ΕΛΛΗΝΙΚΗ ΔΗΜΟΚΡΑΤΙΑ
ΔΗΜΟΣ ΧΙΟΥ
Δ/ΝΣΗ ΤΕΧΝΙΚΗΣ ΥΠΗΡΕΣΙΑΣ

Χίος, 26/09/2018
Αρ.Πρωτ.: 30223

Θέμα: Οριζοντιογραφική μεταβολή της χάραξης της τάφρου T2 στο έργο επέκτασης της οδού Ιωάννου Χρήστου

ΚΛΙΜΑΚΑ 1:500

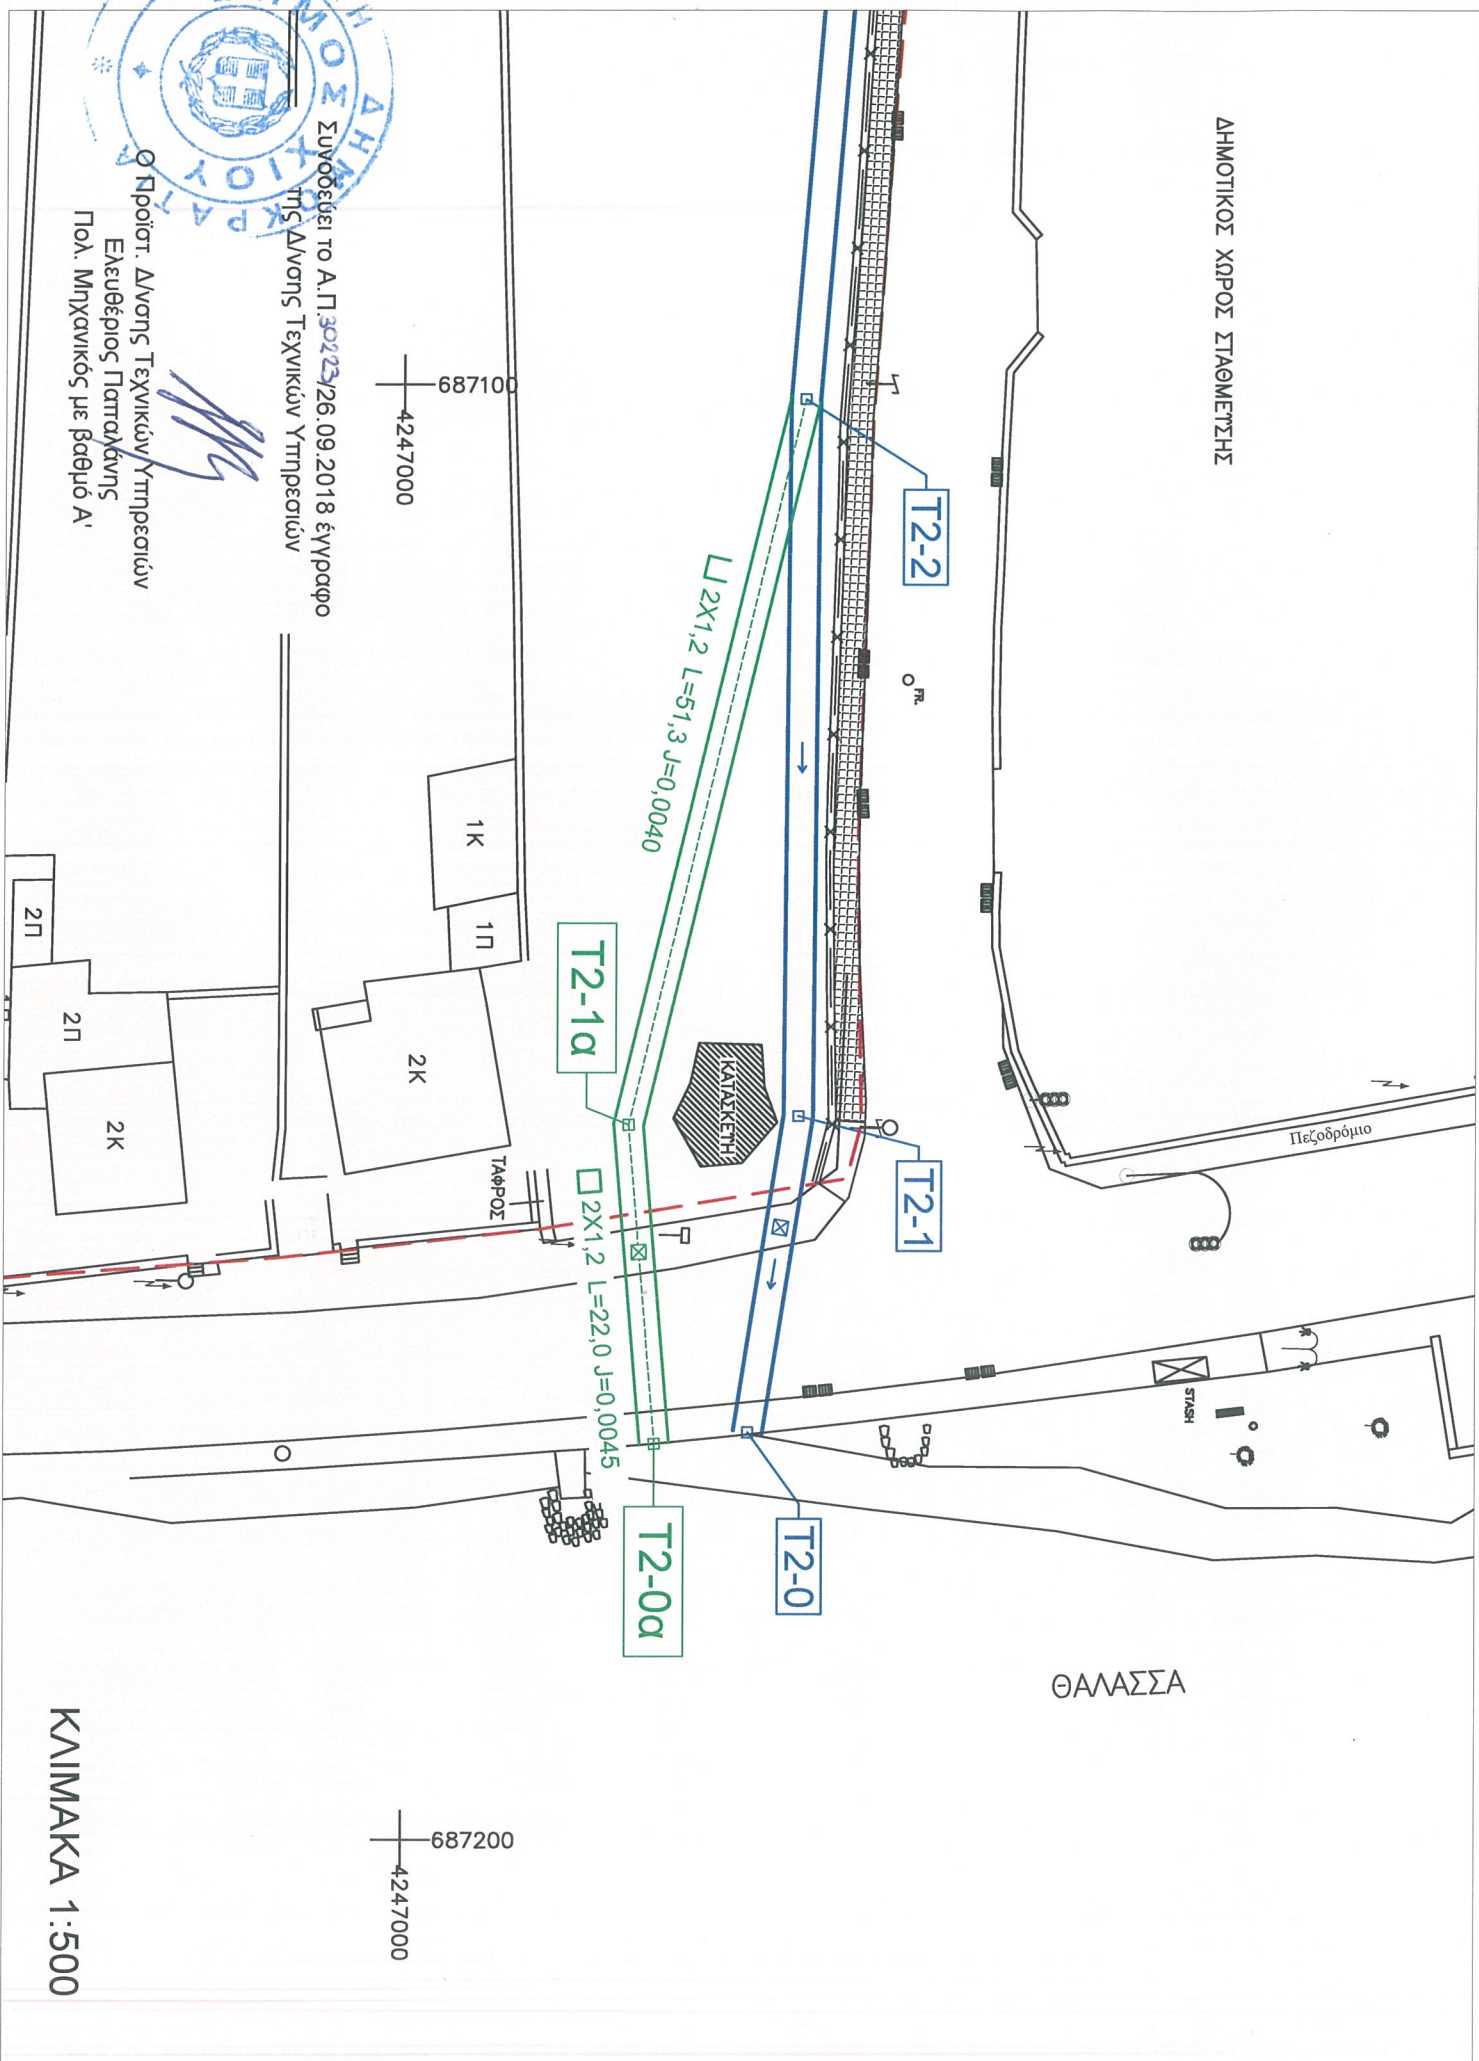
Κατά την εκτέλεση του έργου «Ολοκλήρωση - αποκατάσταση λειτουργικότητας της οδού Χρήστου δυτικά των ορίων του αεροδρομίου Χίου», προέκυψε η ανάγκη οριζοντιογραφικής μετατόπισης της χάραξης της τάφρου T2, σε σχέση με τη μελέτη του έργου. Η αλλαγή συνίσταται αποκλειστικά στο τελευταίο τμήμα της τάφρου, μεταξύ των κόμβων T2-2 και της εκβολής, συνολικού μήκους 73,3 μ, που διέρχεται και εντός της απαλλοτριωμένης για την επέκταση του διαδρόμου έκτασης. Αφορά ειδικότερα στους κόμβους T2-1 και T2-0, οι οποίοι μετατοπίζονται προς τα νότια στις νέες θέσεις T2-1α και T2-0α αντίστοιχα, όπως αποτυπώνεται στο συνημμένο σχέδιο κλίμακας 1:500, ενώ η μηκοτομή του αγωγού δεν μεταβάλλεται. Η ανάγκη αλλαγής της χάραξης υπαγορεύεται από:

1. Τη δυσκολία εκτέλεσης εργασιών ανάμεσα στην κατασκευή που εμφανίζεται στο σχέδιο και της υλοποιηθείσας περίφραξης, λόγω ύπαρξης περιορισμένου χώρου.
2. Το γεγονός ότι με την αρχική χάραξη συναντώνται οι φωτεινοί σηματοδότες της λεωφ. Ενώσεως και τα υπόγεια δίκτυα τροφοδοσίας τους και πρέπει να καθαιρεθούν και να επανατοποθετηθούν.
3. Τη δυσκολία και τα θέματα ασφαλείας που τίθενται κατά την εκτέλεση εργασιών από βαρέα οχήματα πάνω στον ισόπεδο κόμβο.

Εφόσον, κρίνεται σκόπιμο, υπάρχει η δυνατότητα το τμήμα της τάφρου μεταξύ T2-2 και T2-1α να υλοποιηθεί με κλειστή ορθογωνική διατομή, με τις ίδιες διαστάσεις, προκειμένου να υπάρχει μελλοντικά η δυνατότητα κατάχωσής του.
